Silindir başlığı contasının değiştirilmesi

Mercedes-Benz

OM 457 | OM 460

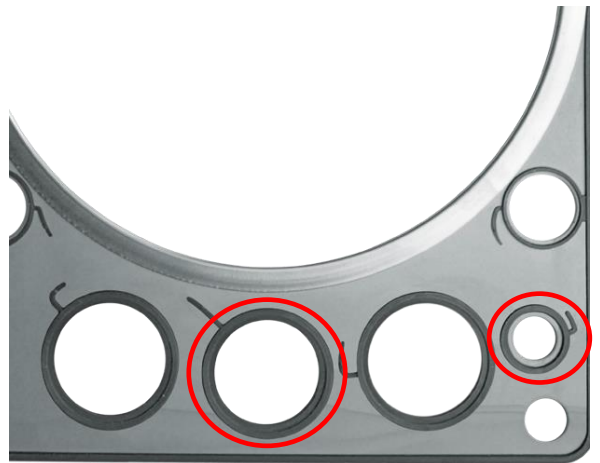
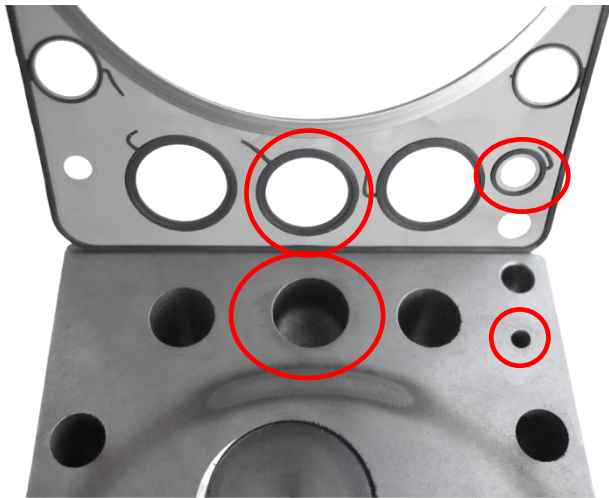
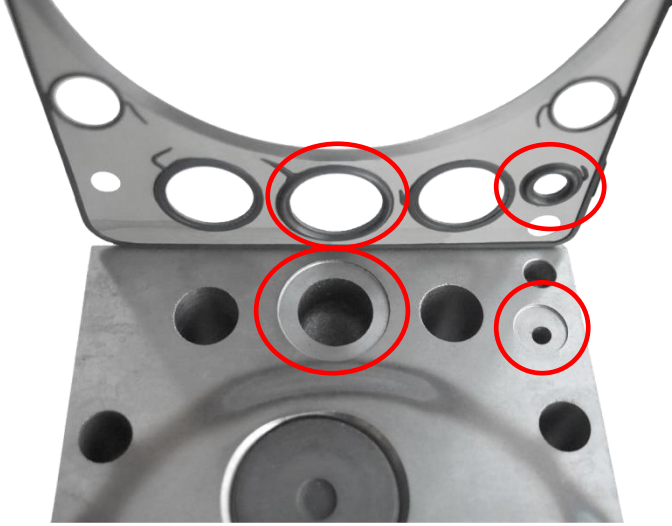
085588 motor numarasına kadar düz sızdırmazlık yüzeyli ve yivsiz silindir başlıkları takılıdır.
(Silindir başlığı contası  462.451 - Elastomer sızdırmazlık profillerinin yüksekliği: 1,8 mm)

Motor numarası 085589'dan itibaren su ve yağ geçişlerinde frezelenmiş yivli, değiştirilmiş silindir başlıkları kullanılmaktadır. Uygun olan silindir başlığı contasında elastomer sızdırmazlık profilleri uygun şekilde artırılmıştır (silindir başlığı contası  462.202 - Sızdırmazlık profillerinin yüksekliği: 3 mm). Sadece bu silindir başlığı contası ile sızdırmazlık sağlanabilir!

Bu nedenle yedek parçaları seçmeden önce mutlaka hangi silindir başlıklarının takılı olduğuna ve hangi silindir başlığı contalarının gerekli olduğuna dikkat edin. Buna ilave olarak üreticinin montaj talimatları dikkate alınmalıdır.

- **Frezelenmiş yivleri olan silindir başlığı ve artırılmış sızdırmazlık profilli** ( 462.202) silindir başlığı contası
- **Yivleri olmayan silindir başlığı ve düz sızdırmazlık profilli** ( 462.451) silindir başlığı contası
